# 樹脂製引き出しの追加工

図5

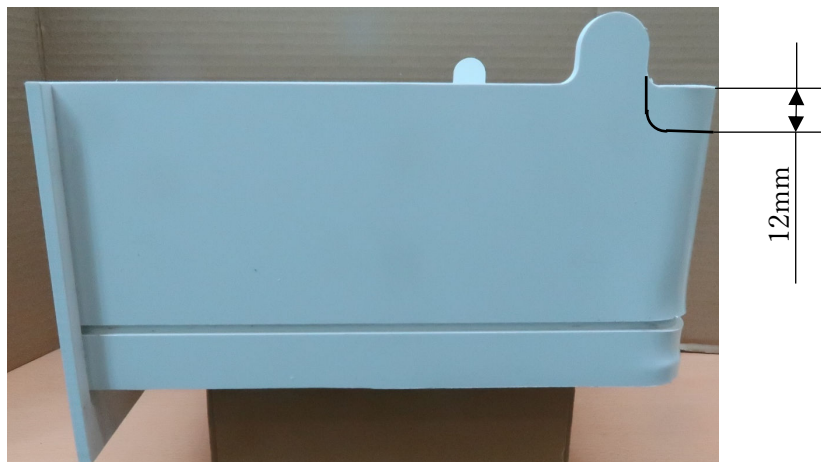
図5, 図6, 図7に示すように引き出しの後ろの壁を12mm切る追加加工は可能でしょうか？

樹脂製の壁の厚みは、 $t=4.5\text{mm}$  です。

追加加工してほしい、樹脂製の引き出しの個数は8個です。
